計画概要

◆建築物のデザイン協議事項（虎ノ門一丁目東地区）

計画部会の意見を踏まえた都の見解	事業者側の対応
<b>R1/7/5 東京都景観審議会計画部会</b>	
<p>1. 隣接する駅前地区だけでなく、霞が関や外堀通りの北側街区との関係も意識し、各方面からの見え方の検証も踏まえ、虎ノ門交差点付近で群として質の高いデザインが実現されるよう、引き続き検討されたい。</p>	<ul style="list-style-type: none"> <li>・高層部・低層部に奥行き感のあるアースカラーの外装ルーバーを採用することにより、霞が関エリアのアースカラーの重厚で伝統的なデザインと調和し呼応するデザインとして見直します。また、北面だけでなく東西面にも分節デザインを採用することで、周辺の街並みのスケール感と調和する景観を実現します。 【資料1】</li> </ul>
<p>2. 地下広場は、計画される横断地下通路や隣接街区の地下空間などと一体となって明るく開放的で快適な空間となるよう検討されたい。また、地上に接続する大階段は緑のネットワークへのつながりも意識して計画されたい。</p>	<ul style="list-style-type: none"> <li>・地下駅前広場は、明るい色調の仕上げ材や折上げ天井の採用、南側の緑豊かな地上広場に通じる大階段などで明るく開放的な空間とします。また、既存地下歩行者通路とは最大限広い間口で接続し、仕上げの連続性にも配慮することで一体性の感じられる空間とします。【資料2】</li> <li>・南側地上広場へとつながる大階段は、大きな吹抜を有する開放的な空間とし、地下にいながらも地上広場の緑や外の空気が感じられ、人々を地上へと誘うような動線となるように計画します。【資料2】</li> </ul>
<p>3. 計画の進捗に伴い、都と調整し実施設計段階等の適切なタイミングで計画部会に諮りながら、段階的協議を行い、東京都心の新たな拠点に相応しい計画となるよう、検討を進められたい。</p>	<ul style="list-style-type: none"> <li>・今後の事業進捗において継続的に検討を進め、必要に応じて協議を行います。</li> </ul>

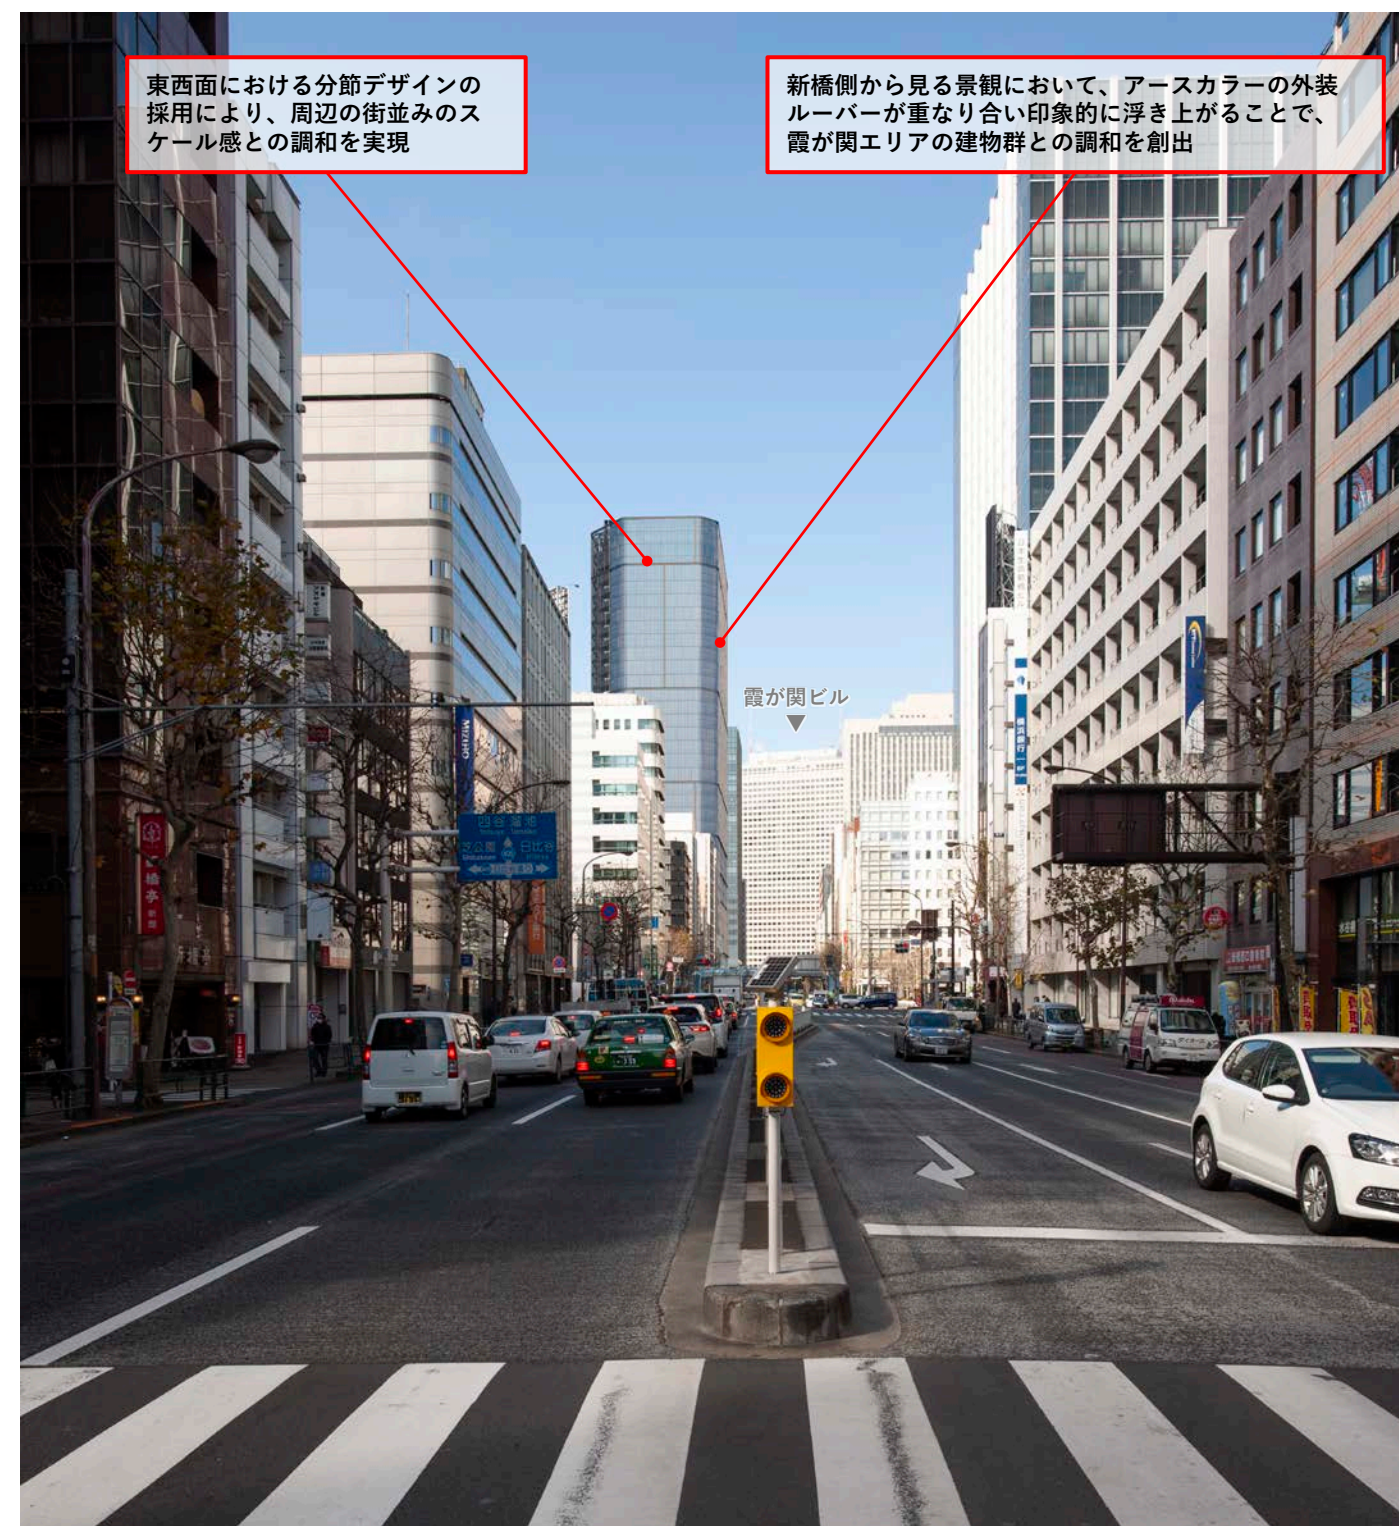
- ①隣接する駅前地区だけでなく、霞が関や外堀通りの北側地区との関係も意識し、各方面からの見え方の検証も踏まえ、虎ノ門交差点付近で群として質の高いデザインが実現されるよう、引き続き検討されたい。

- ②地下広場は、計画される横断地下通路や隣接街区の地下空間などと一体となって明るく開放的で快適な空間となるよう検討されたい。また、地上に接続する大階段は緑のネットワークへのつながりも意識して計画されたい。

- ①高層部・低層部に奥行き感のあるアースカラーの外装ルーバーを採用することにより、霞が関エリアのアースカラーの重厚で伝統的なデザインと調和し呼応するデザインとして見直します。また、北面だけでなく東西面にも分節デザインを採用することで、周辺の街並みのスケール感と調和する景観を実現します。

- ②明るい色調の仕上げ材や折上げ天井の採用、南側の緑豊かな地上広場に通じる大階段などで明るく開放的な空間とします。また、既存地下歩行者通路とは最大限広い間口で接続し、仕上げの連続性にも配慮することで一体性の感じられる空間とします。

南側地上広場へとつながる大階段は、大きな吹抜を有する開放的な空間とし、地下にいながらも地上広場の緑や外の空気が感じられ、人々を地上へと誘うような動線となるように計画します。

## ①北側外観デザインについて

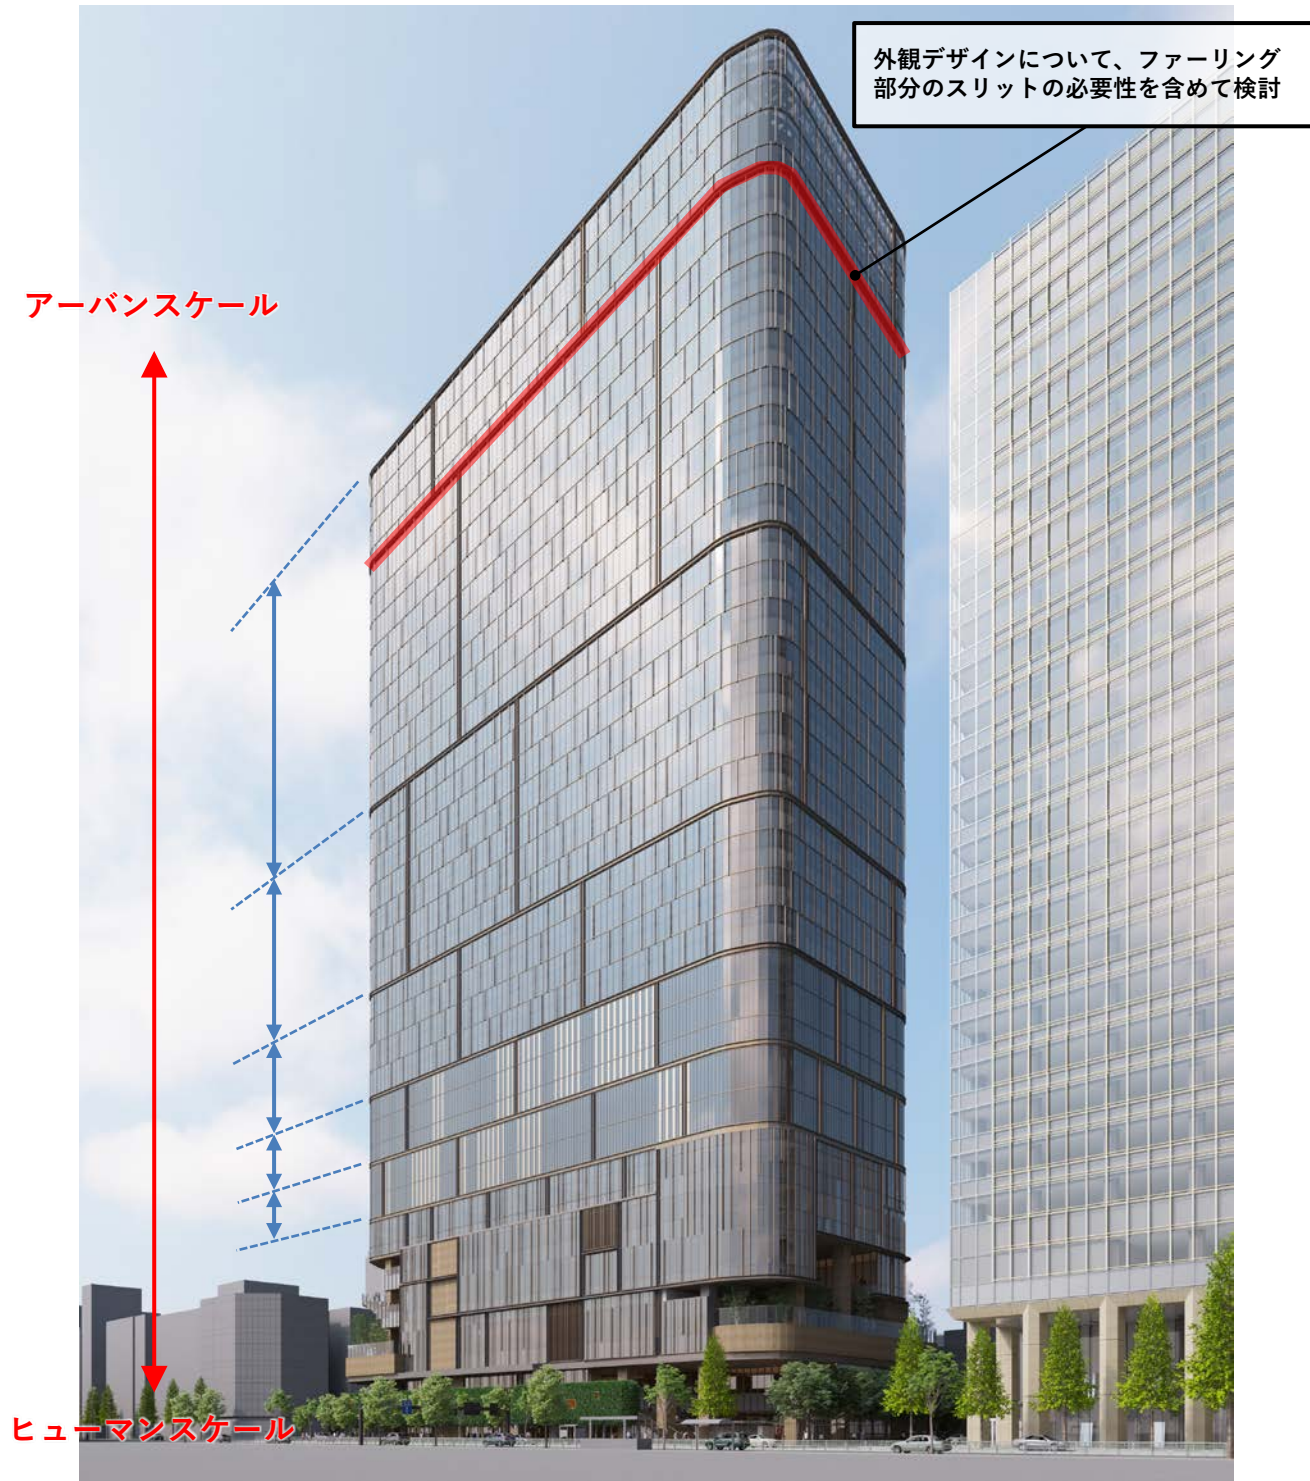
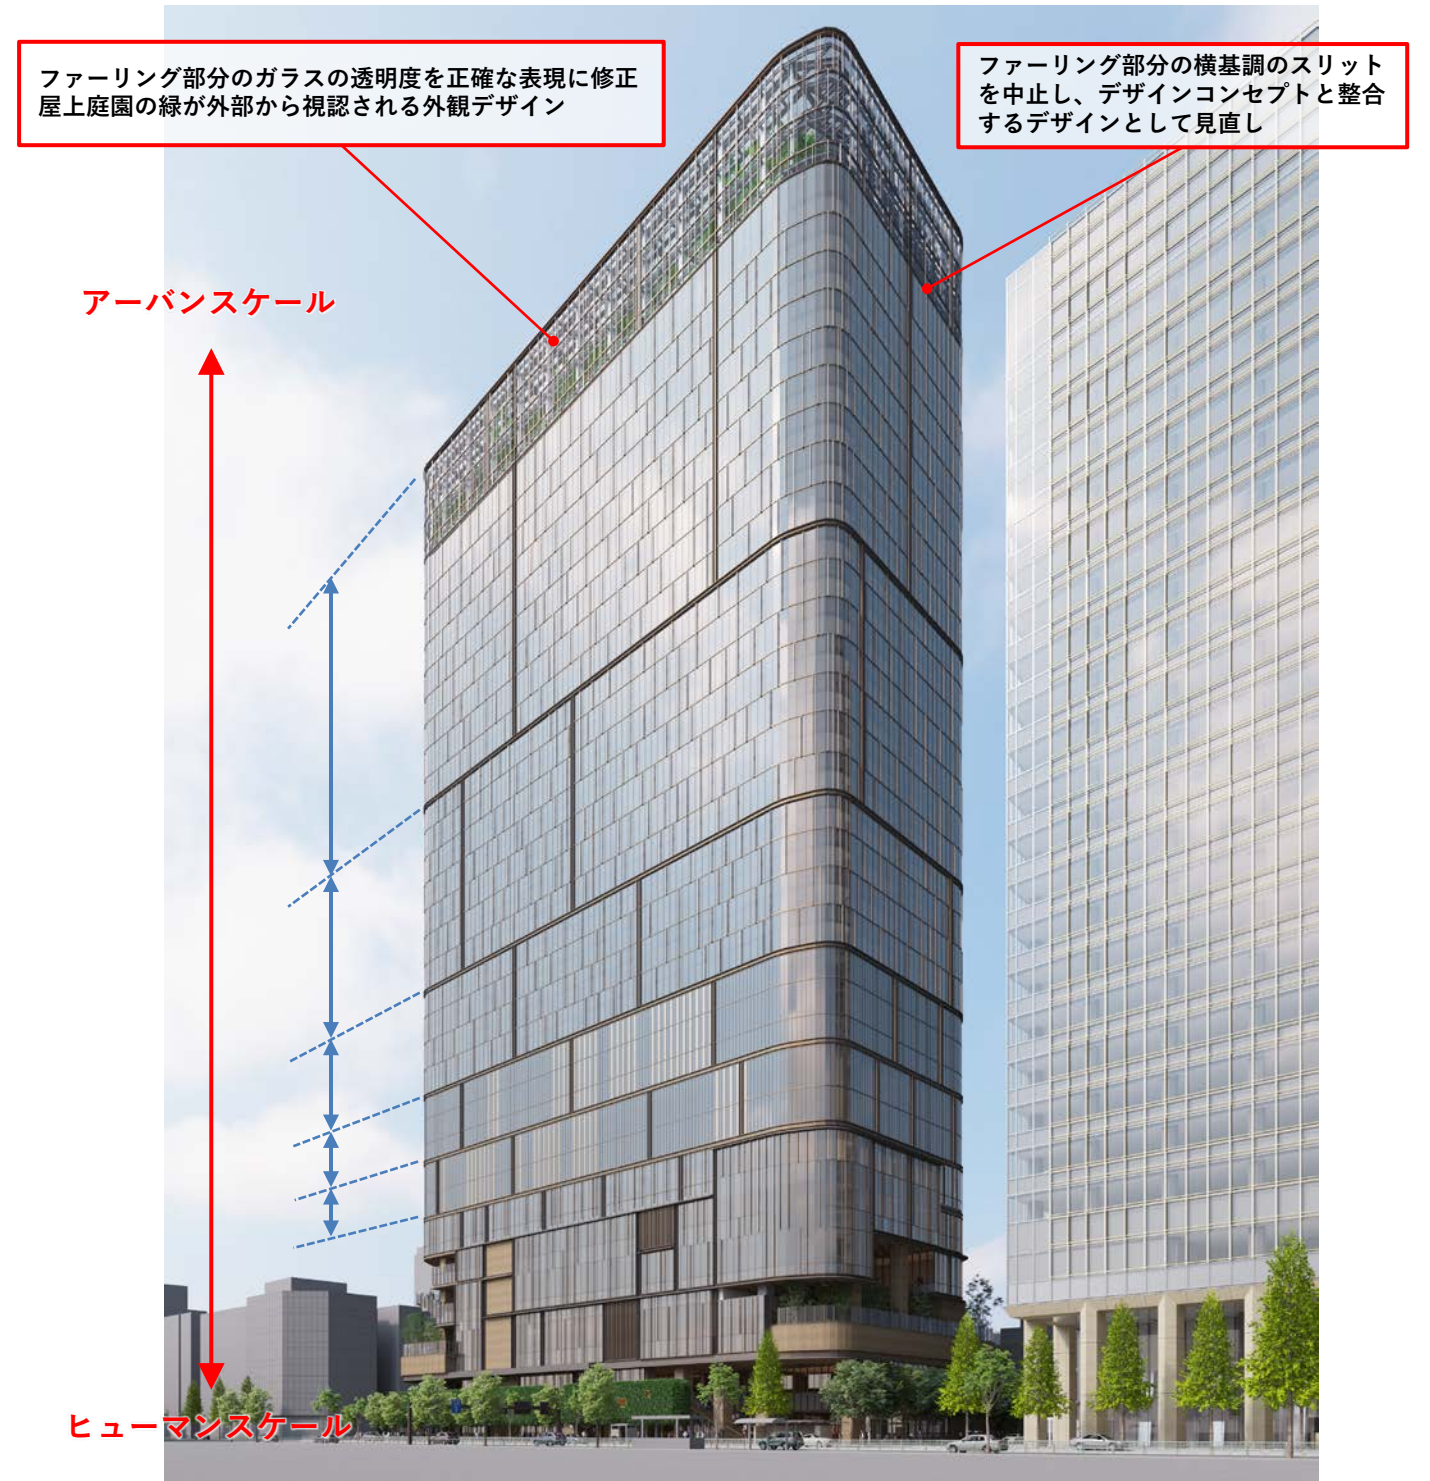
⇒北側壁面のアーバンスケールからヒューマンスケールへの変化を表現するとしている高層部と低層部の外観デザインの一体感・連続性については、各方面からの見え方の検証も踏まえ、外堀通り沿道の街並みや周辺地区との調和に配慮し、虎ノ門交差点付近で群として質の高いデザインが実現されるよう、引き続き検討されたい。

⇒ファーリング部分の横基調のスリットを中止し、北側壁面の分割デザインを見直すことで、デザインコンセプトと整合する外観デザインとします。

また、ファーリング部分のガラスの透明度について、正確な表現に修正しております。屋上庭園の緑が外部から視認される外観デザインとします。

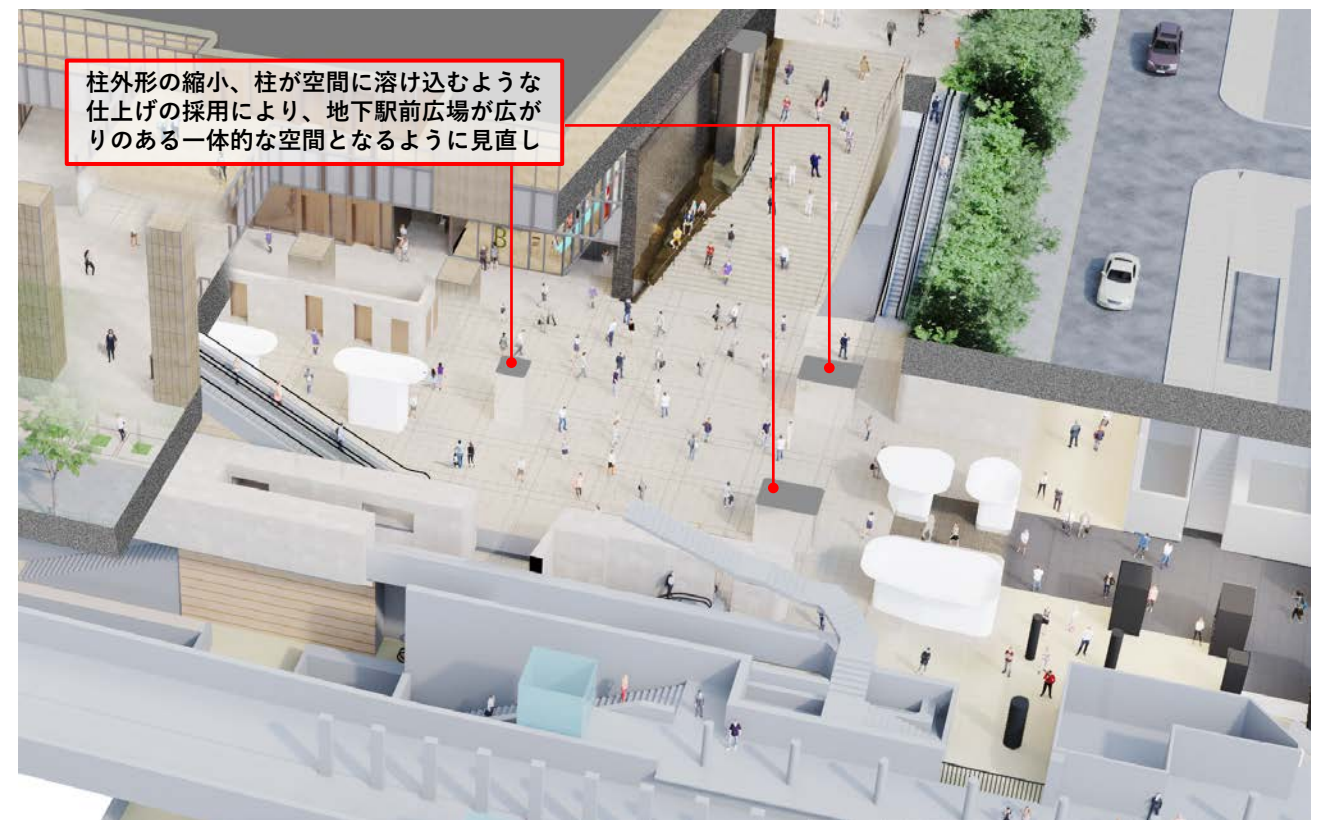
③地下広場は、地下鉄駅や隣接街区の地下広場などと一体的な空間となるとともに、地上接続する大階段から地上広場を含めて、利用者にとって連続的で快適な空間となるよう引き続き検討されたい。

地下広場が、利用者にとって連続的で快適な空間となるよう、柱デザイン等を検討

③地下駅前広場の柱デザインを見直し、柱外形を縮小し、周りの風景が淡く映り込み、柱が空間に溶け込むような仕上げを採用することで、地下駅前広場が広がりのある一体的な空間となるように計画します。

柱外形の縮小、柱が空間に溶け込むような仕上げの採用により、地下駅前広場が広がりのある一体的な空間となるように見直し

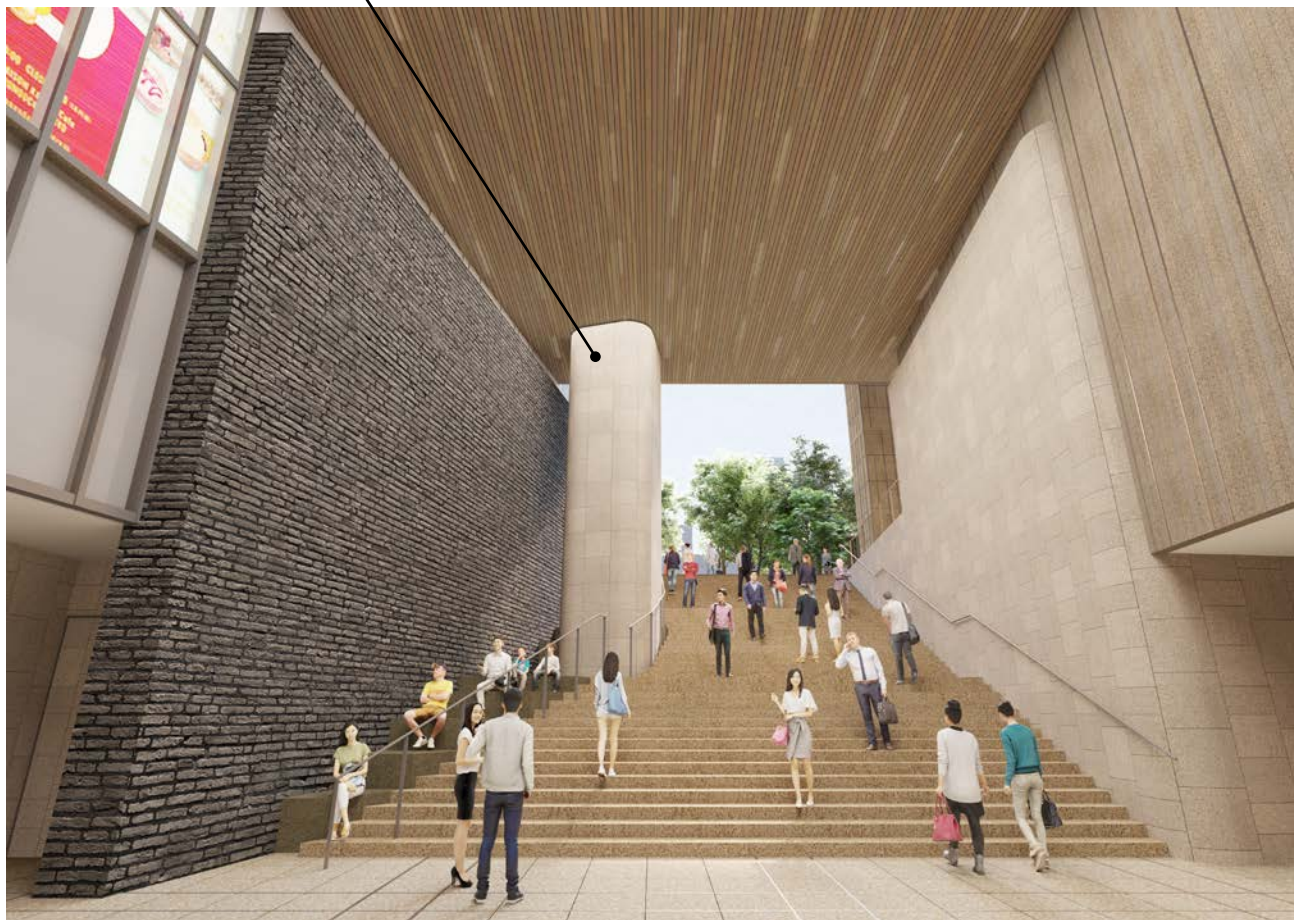
- ③地下広場は、地下鉄駅や隣接街区の地下広場などと一体的な空間となるとともに、地上接続する大階段から地上広場を含めて、利用者にとって連続的で快適な空間となるよう引き続き検討されたい。

大階段の柱デザインについて検討

- ③地下駅前広場の柱デザインと同様に、大階段の柱デザインも見直し、地上広場の緑や壁泉の水の流れなどが淡く映り込むような仕上げを採用することで、構造体としての柱の存在感を和らげ、地下に居ながらも地上の光や緑、外の空気が感じられるような快適な空間を創出します。

地上広場の緑や壁泉の水の流れが淡く柔らかく映り込むような仕上げを採用することで、構造体としての柱の存在感を和らげ、地下に居ながらも地上の光や緑などが感じられるような快適な空間を創出
